Niederschrift

über die **öffentliche Sitzung** des Bau- und Umweltausschuss der Gemeinde Tiefenbach am **16. Januar 2024** in Tiefenbach.

5. Antrag von Kuchler Ewald auf Bauvorbescheid für den Neubau eines Wohnhauses mit Doppelgarage auf dem Grundstück mit der Flur-Nr. 617/9, Gemarkung Tiefenbach, Unterjacking 10d.

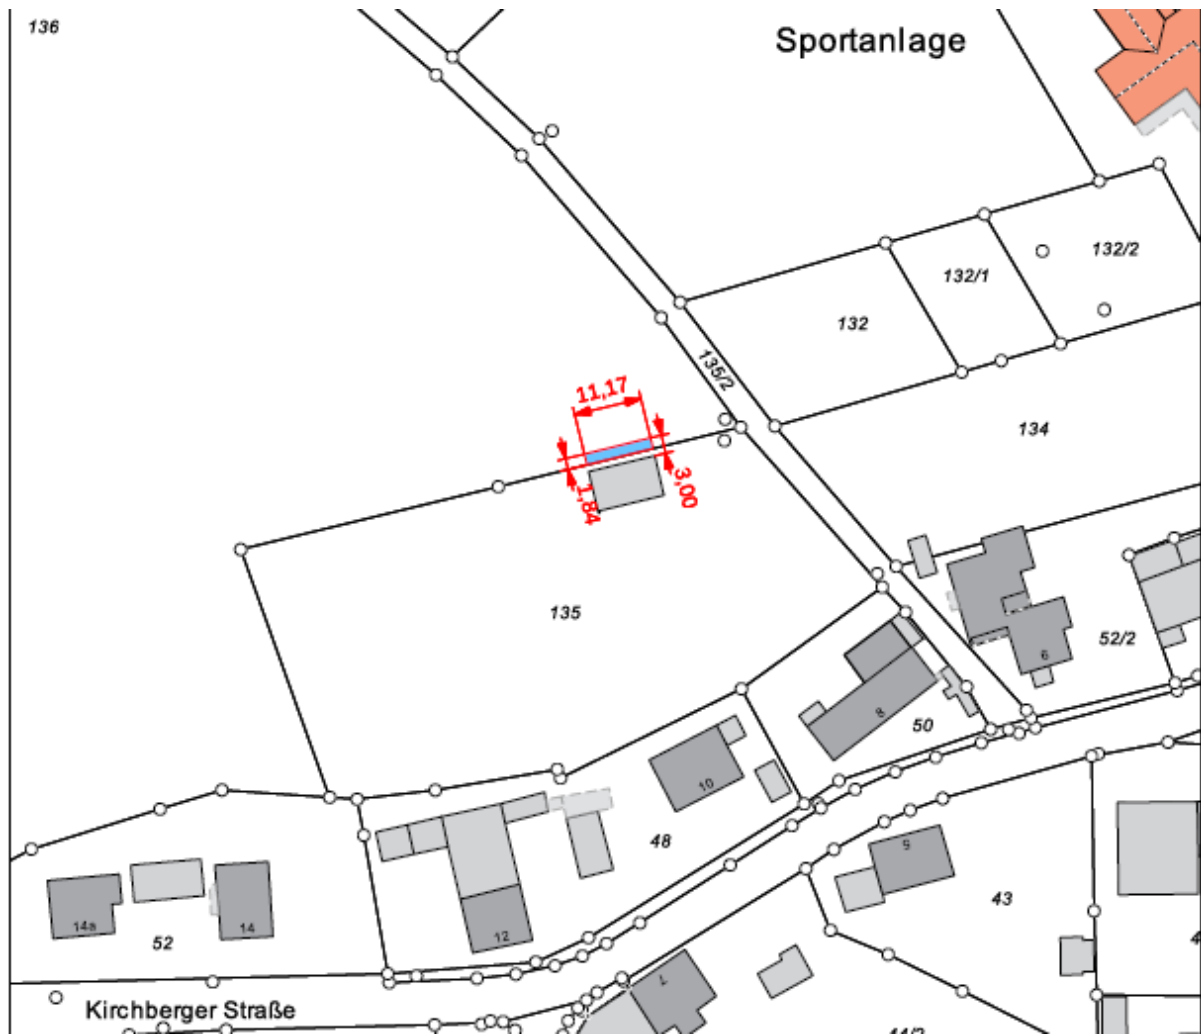
- das Grundstück ist entweder über den Privatweg mit der Flur-Nr. 617/12, Gemarkung Tiefenbach, oder über das angrenzende Grundstück mit der Flur-Nr. 617, Gemarkung Tiefenbach, zur Ortsstraße Nr. 100 zu erschließen. Eine entsprechende Grunddienstbarkeit ist mit dem Bauantrag vorzulegen.
- Die dauerhafte rechtliche Sicherung der Zufahrt zum Baugrundstück ist durch die Bestellung einer entsprechenden Grunddienstbarkeit nachzuweisen.
- Wasserversorgung: durch öffentliche Anlage der Stadtwerke Passau gesichert
- Schmutzwasserentsorgung: über öffentliche Kanalisation gesichert
- Niederschlagswasser ist auf dem Grundstück zu versickern

Mit dem Bauantrag ist die dauerhafte rechtliche Sicherung der Zufahrt zum Baugrundstück sowie der Ver- und Entsorgungsleitungen durch Bestellung entsprechender Grunddienstbarkeiten nachzuweisen. Es wird darauf hingewiesen, dass für die Privatstraße kein Winterdienst durch die Gemeinde Tiefenbach erfolgt.

Das frühere Gesamtgrundstück (Flur-Nr. 617) wurde bereits mit einem Schmutzwasserkanal erschlossen. Der zusätzliche Kanal-Grundstücksanschluss ist auf Kosten des Eigentümers herzustellen. Hierüber ist eine Sondervereinbarung mit der Gemeinde Tiefenbach zu schließen.

Gemäß Notarurkunde P0368/2021 vom 30.03.2021 (Notariat Paulöhrl, Passau) ist der Eigentümer verpflichtet, alle den Bestand oder Betrieb der öffentlichen Kanalleitung und Anlagen gefährdenden Maßnahmen zu unterlassen. Insbesondere dürfen auf einer Trasse von 1,5 m beiderseits der Leitung keinerlei bauliche Anlagen errichtet werden und keine Bäume oder Sträucher gepflanzt werden. Durch die Gründung des Wohnhauses darf die öffentliche Kanalleitung bzw. Schächte nicht beeinträchtigt werden. Einer weiteren Aufschüttung des Grundstücks wird nicht zugestimmt.

Der Bau- und Umweltausschuss erteilt für den Antrag auf Bauvorbescheid das Einvernehmen nach § 36 BauGB.
